Technická zpráva - DODATEK č.1

Stavební úpravy Domova Vesna - Rozšíření otvorů pro osazení nových dveří
– DODATEK č.1

1.PP

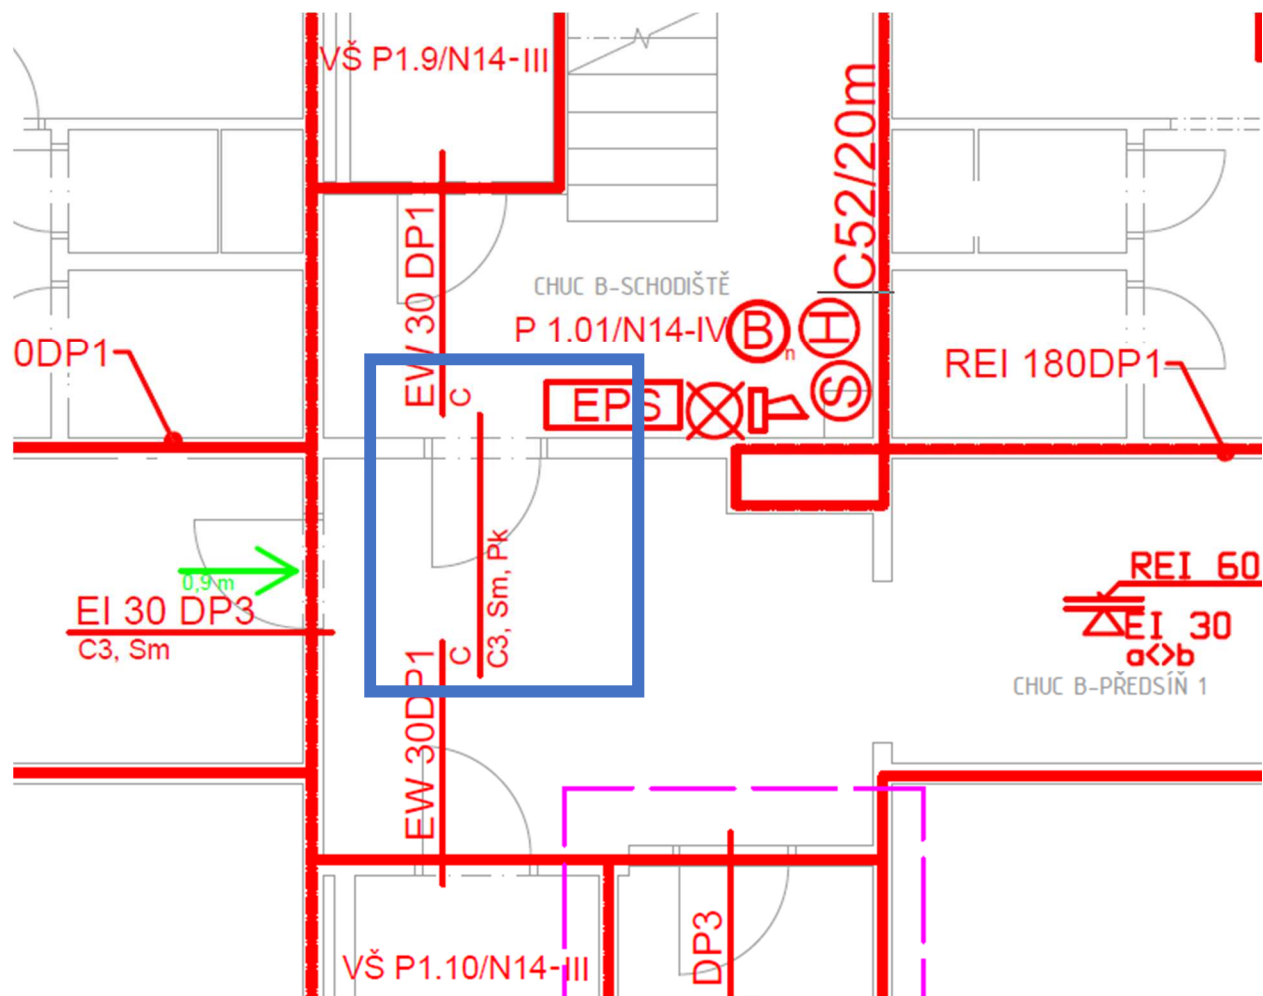
Předmětem dodatku je doplnění stavebních úprav dveří, které budou osazeny nově, bez zásahu do statiky nosných ŽB panelů. Stavební otvory zůstávají stejné. Jedná se o jedny dveře v 1.PP - 800/1970 mm a jedny dveře v 1.NP – 900/1970 mm. Dveře budou vyměněny včetně zárubní, změní se jejich parametry dle požadavků PBŘ.

V rámci vybourání zárubni dojde i k poškození podlahy omítek apod., poškozené části omítky, podlahy, případně i SDK k-cí budou po osazení nových zárubní doplněny / opraveny v kvalitě i barevnosti dle okolního původního materiálu.
